泊発電所3号炉 基準地震動の策定について

令和5年3月22日
北海道電力株式会社

指摘事項に対する回答方針

■断層モデルを用いた手法による基準地震動(代表ケースの選定結果) (尻別川断層による地震)

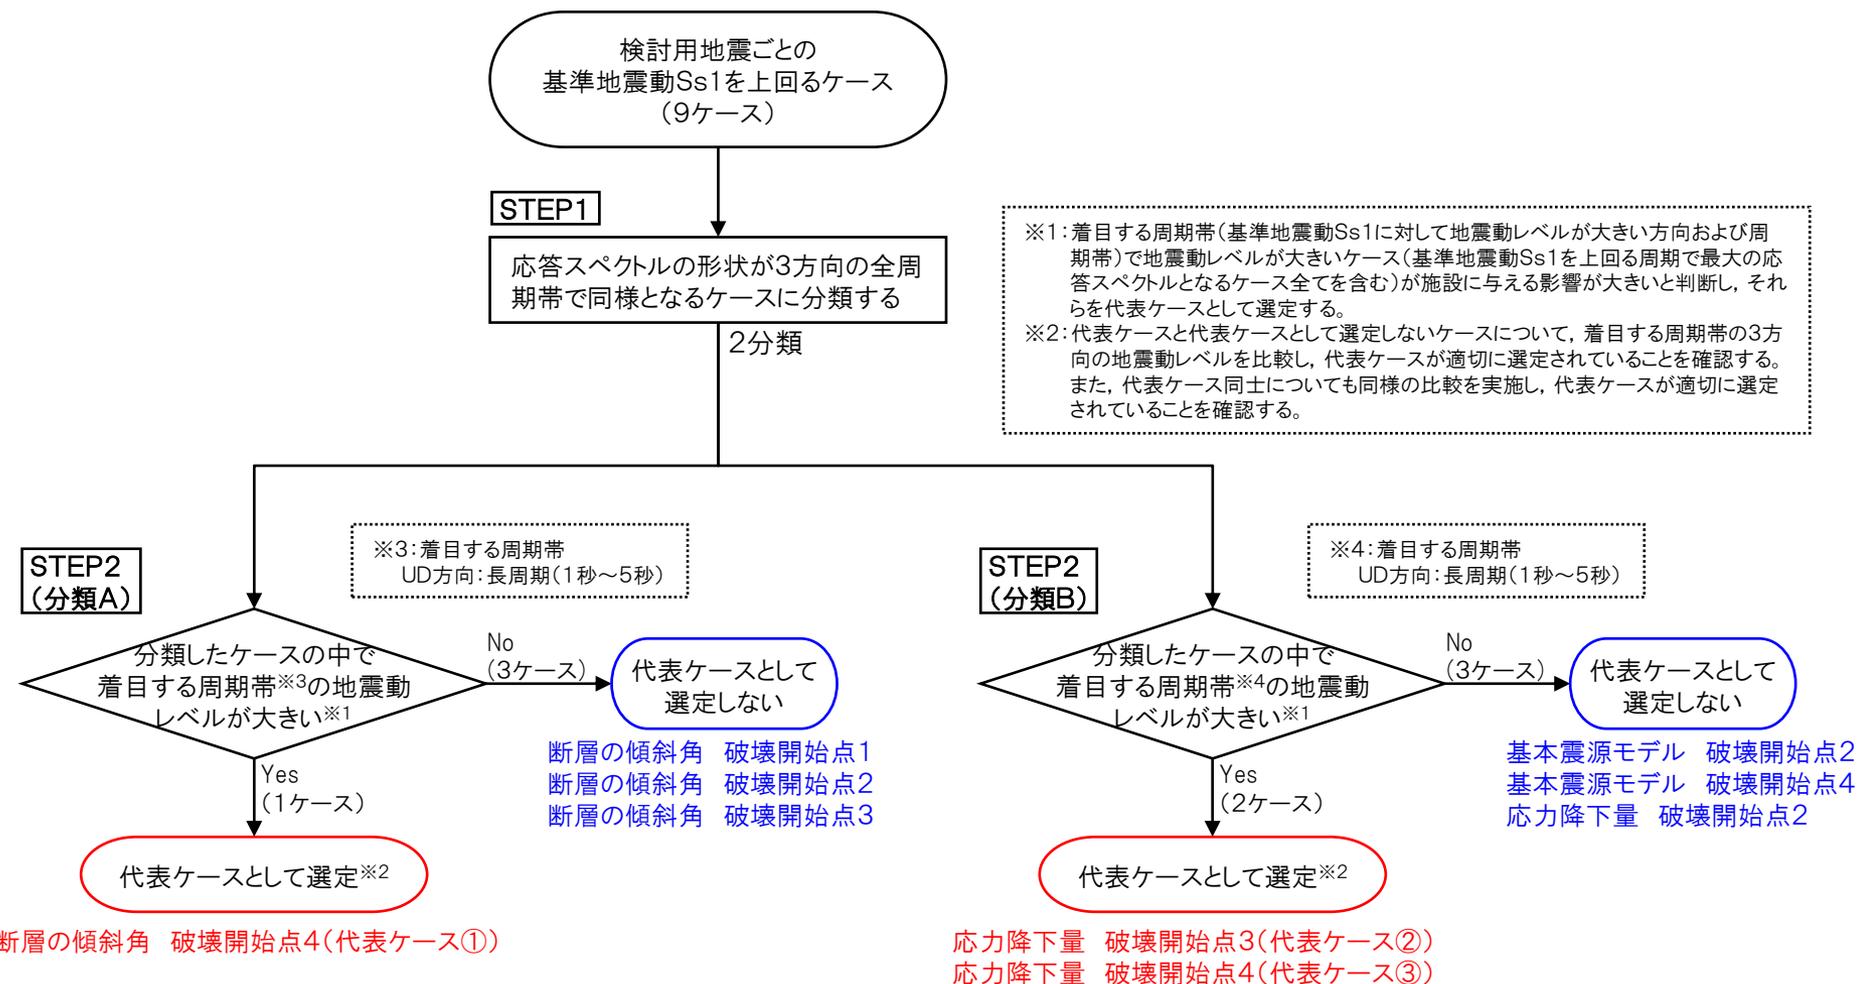
No.	指摘事項	指摘時期	回答方針	ページ
1	断層モデルを用いた手法による地震動評価ケースの選定において、Ss1を上回る周期で最大の応答スペクトルとなる地震動については、施設への影響が大きいことを否定できていないため、一部のケースを基準地震動として選定しないとする考えを再考すること。	令和5年 2月24日 第1117回 審査会合	断層モデルを用いた手法による地震動において、基準地震動Ss1を上回る周期で最大の応答スペクトルとなる地震動のうち、代表ケースとして選定していなかったケースについては、施設に与える影響が大きい地震動として、代表ケースに選定し、基準地震動として設定する。	20~74

- 断層モデルを用いた手法による地震動評価ケースの選定において、Ss1を上回る周期で最大の応答スペクトルとなる地震動については、施設への影響が大きいことを否定できていないため、一部のケースを基準地震動として選定しないとする考えを再考すること

○異なる分類における代表ケース①と代表ケース②および③を比較した結果、代表ケース①の地震動レベルが着目する周期帯(UD方向の長周期側)を含む3方向の長周期側で大きく、かつ、基準地震動Ss1を上回る部分については包絡していることから、「断層の傾斜角 破壊開始点4」(代表ケース①)を基準地震動として設定する。
